Tillæg 29 til Herning Kommunes spildevandsplan 2015–2025 for Vildbjerg

Baggrund for tillægget

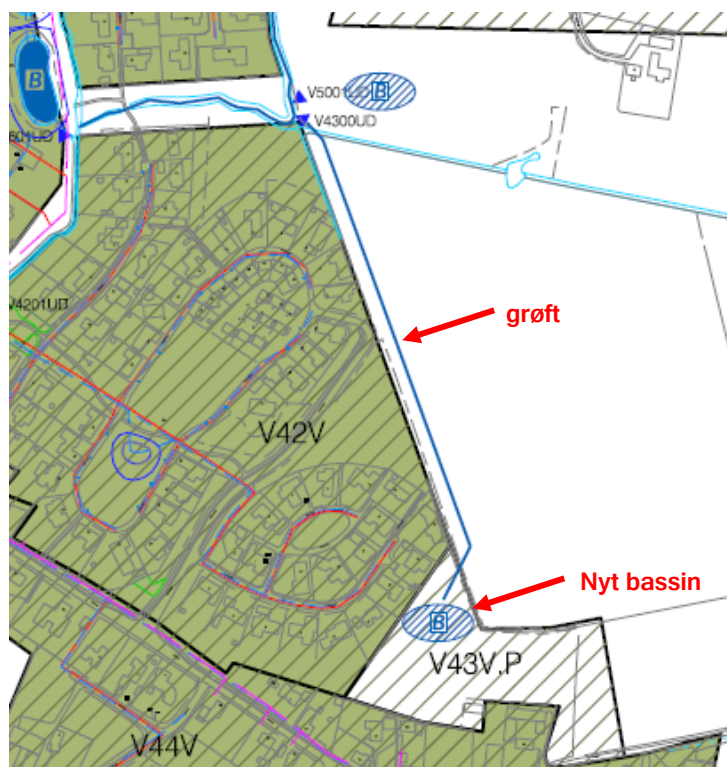
- Ny lokalplan som er under udarbejdelse (lokalplan nr. 81.B5.1 - boliger nord for Østergade i Vildbjerg).
- Anmodning fra Herning Vand A/S, som ønsker, at der indføres et bassin i spildevandsplanen i forbindelse med opland V50V.P i Vildbjerg.

Nyt opland V43V.P med bassin og grøft

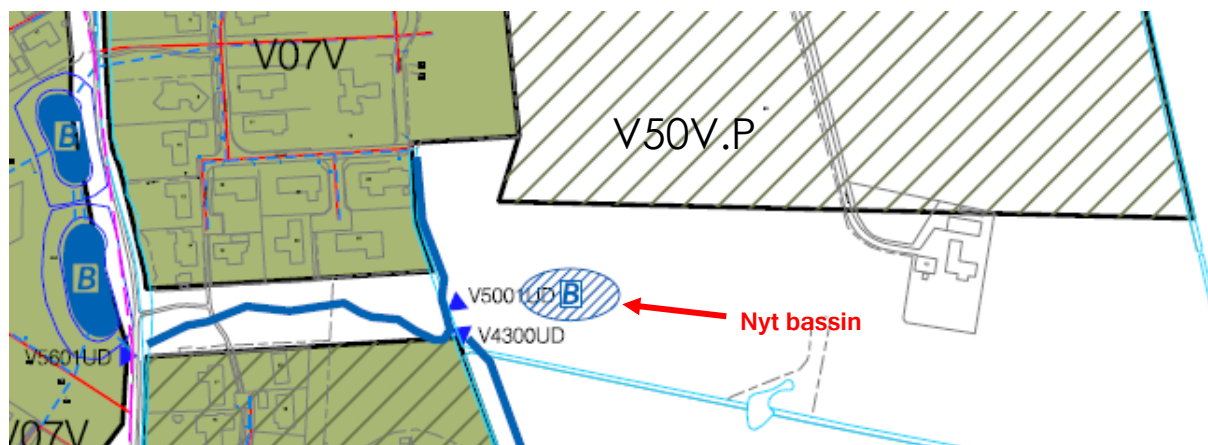
Oplandet indføres i spildevandsplanen som opland V43V.P. I oplandet skal der etableres et regnvandsbassin. Herning Vand foreslår, at vandet fra bassinet skal afledes via en åben grøft, omtrent som anført på kortudsnit herunder.

Grøften optages i spildevandsplanen som et spildevandsteknisk anlæg. Grøften forventes at blive omtrent 1 m. bred. Alt spildevand fra boliger i det nye opland V43V.P ledes til Vildbjerg Renseanlæg.
